SUPERINTENDENCIA DE INDUSTRIA Y COMERCIO			
RAD:	13-101240- -9	FECHA:	2014-07-03 14:45:39
DEP:	2020 DIRECCION DE NUEVAS CREACIONES	EVE:	378 FASE NACIONAL INCLUIDO CAPITULO I
TRA:	11 PCT-PATENTE DE INVENCION CAPITULOS I Y II	FOLIOS:	9
ACT:	519 PRESENTACION

Asunto: Radicación: 13-101240- -9
 Trámite: 11
 Evento: 378
 Actuación: 519
 Oficio: 7950
 Folios: 9

Título de la solicitud: "Sistema dispensador de líquido para el tratamiento de pulgas garrapatas y otras plagas en animales domésticos". (Rad. No. 13-101240-00007-0000. Folio 1).

Figura 1 D1

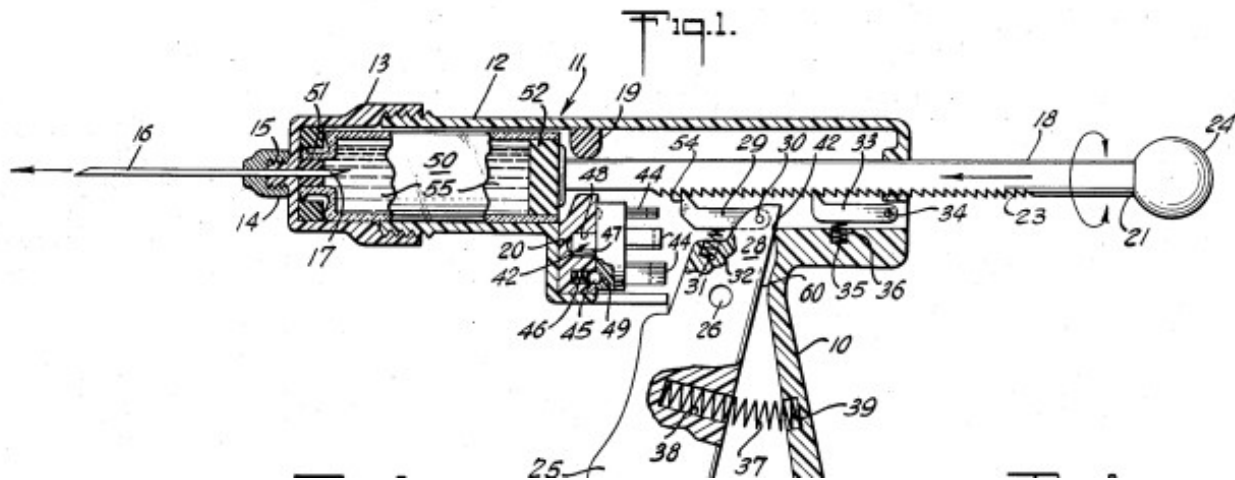
Reiv	Características esenciales	D1 US 3,517,668	D2 US 2009/0326475
1	Un dispensador de líquido, que comprende:	Un dispensador de líquido, que comprende: (Resumen)	Un dispensador de líquido, que comprende: (Resumen)
	un cuerpo hueco que tiene un miembro de sujeción;	un cuerpo hueco que tiene un miembro de sujeción (10) (Col. 2, líneas 55 a 60. Fig. 1);	NO
	una tapa acoplada a un extremo del cuerpo que define una abertura de dispensación;	una tapa acoplada (13) a un extremo del cuerpo que define una abertura de dispensación (15) (Col. 2, líneas 65 a 67. Fig. 1);	NO
	un cartucho dispuesto en la tapa,	un cartucho (50) dispuesto en la tapa (13), (Col. 4, líneas 55 a 60. Fig. 1);	NO
	el cartucho posee una membrana; y	el cartucho posee una membrana (51) (Col. 4, líneas 67 a 68. Fig. 1); y	el cartucho posee una membrana (150) ;(Párr. 0039. Figs. 5 y 5A) y
	un émbolo móvil dispuesto en el cuerpo,	un émbolo móvil (52) dispuesto en el cuerpo (Col. 4, líneas 68 a 69. Fig. 1),	un émbolo móvil (132) dispuesto en el cuerpo ;(Párr. 0039. Figs. 5 y 5A) ,

En donde la diferencia entre la invención definida en la reivindicación 1 y el dispositivo enseñado en el documento D1, es que D1 no revela en donde el movimiento del émbolo perfora la membrana y crea una abertura en la membrana para que el líquido salga del dispensador, pero el documento D2 si revela en donde el movimiento del émbolo perfora la membrana y crea una abertura en la membrana para que el líquido salga del dispensador, usando un elemento perforador dentro del mismo cartucho.

En consecuencia, la persona del oficio normalmente versada en la materia, incluiría el elemento perforador dentro del cartucho, revelado en el documento D2 e incluirlo en el dispositivo divulgado en el documento D1 para llegar así al objeto de las reivindicación 1 de la presente solicitud. Por lo cual se considera obvia.

Figuras 5 y 5A de D2

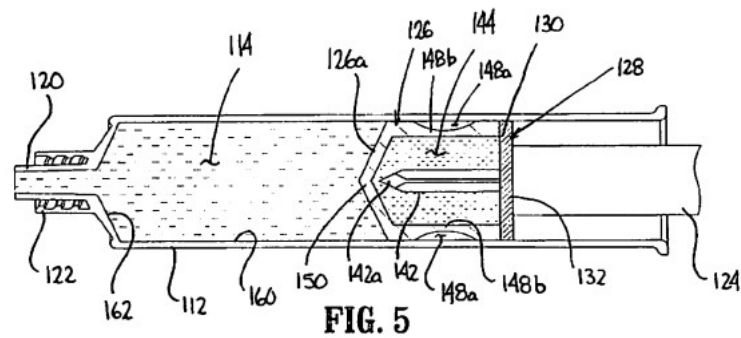
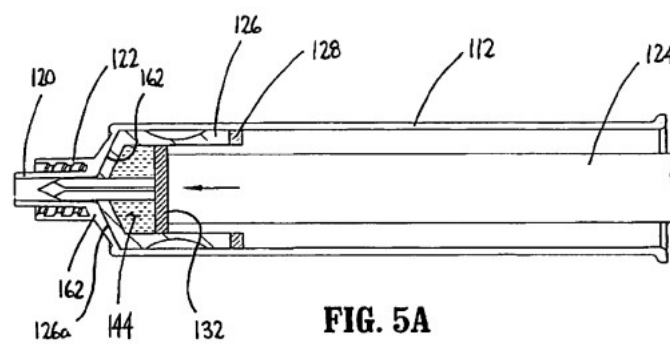
en donde el movimiento del émbolo perfora la membrana.	NO	en donde el movimiento del émbolo perfora la membrana, por medio de un elemento perforador (142) ; (Párr. 0039. Figs. 5 y 5A)
